WYJAŚNIENIA I ZMIANA TREŚCI SWZ

Dotyczy: postępowania o udzielenie zamówienia klasycznego prowadzonego w trybie podstawowym na podstawie art. 275 pkt 1 u.p.z.p. na zadanie pn.: „**Dostawa wraz z montażem/uruchomieniem 1 sztuki terenowej stacji ładowania autobusów elektrycznych**”.
Nr nadany przez Zamawiającego: RZ.271.33.2024

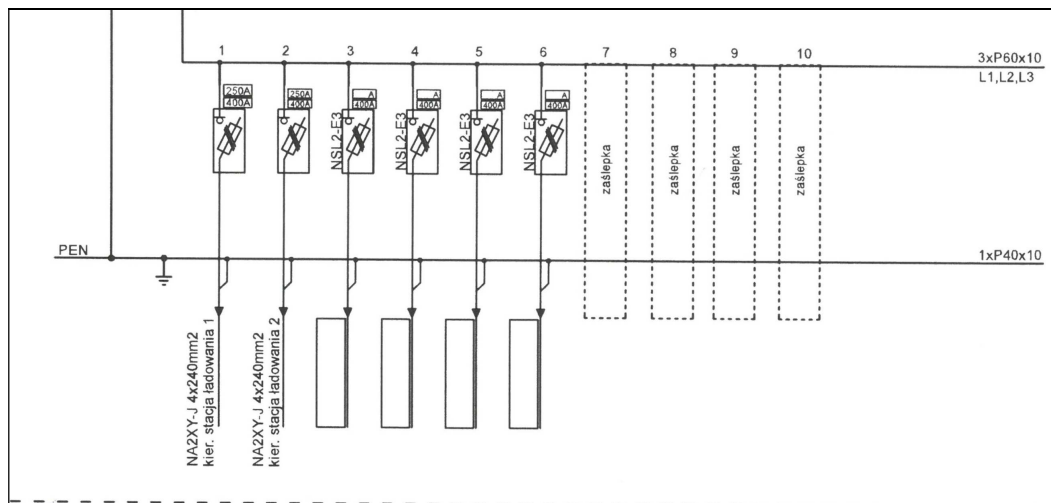
Dotyczy: Załącznik nr 1 do Tomu III SWZ Pkt. 8_3/16, str. 5

Wymagane jest zabezpieczenie instalacji elektrycznej wraz z terenową stacją ładowania autobusów z napędem elektrycznym, bezpiecznikiem dostosowanym do przewidywanego obciążenia.

Prosimy o potwierdzenie, że zabezpieczenie instalacji elektrycznej jest poza zakresem Wykonawcy.

Zamawiający wyjaśnia, że pole odpiłkowe dla przyłączenia planowanej stacji ładowania w rozdzielnicy nN stacji transformatorowej wykonanej przez Zamawiającego aktualnie zabezpieczone jest rozłącznikiem bezpiecznikowym z wkładką 250A, tym samym oferowana ładowarka powinna spełniać wymagania pod względem koordynacji działania zabezpieczeń nadprądowych instalacji elektrycznej. Zamawiający poniżej prezentuje fragment schematu rozdzielnicy nN w wybudowanej stacji transformatorowej:

„16. Pole odpływowe dla przyłączenia terenowej stacji ładowania w rozdzielnicy nN stacji transformatorowej wykonanej przez Zamawiającego aktualnie zabezpieczone jest rozłącznikiem bezpiecznikowym z wkładką 250A, tym samym oferowana ładowarka terenowa powinna spełniać wymagania pod względem koordynacji działania zabezpieczeń nadprądowych instalacji elektrycznej. Ponadto, instalacja elektryczna musi być zabezpieczona przed czynnikami środowiskowymi, a ładowarka musi być wyposażona w układ kontroli rezystancji izolacji obwodów wyjściowych. Terenowa stacja ładowania musi zapewniać możliwość ładowania ciągłego przy warunkach granicznych (maksymalna moc wejściowa, maksymalny prąd wyjściowego) z wyłączeniem czasu na prace serwisowe.”
